MEMORANDO TÉCNICO MT-11

REFERENCIA: INTERVENTORIA DISEÑOS CENTRO DE SALUD MAJAGUAL

ASUNTO: Concepto acerca del proyecto arquitectónico entregado el día 23 de julio.

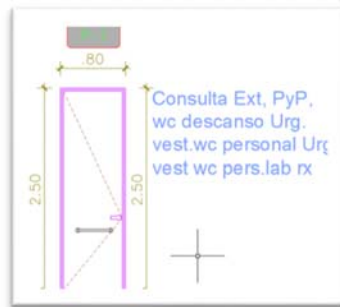
15. Los detalles de puertas no incluyen corte vertical que permita descubrir algunas dimensiones y especificaciones particulares.

17. Revisar la altura de la barra de apoyo diseñada para este tipo de puertas. ¿Realmente es necesaria? Está a 75cm desde el nivel de piso terminado y estos elementos se instalan regularmente a una altura por encima de los 90 cm y no mas de 120cm.

16. RTA: SIN ATENDER.

RTA: SIN ATENDER.
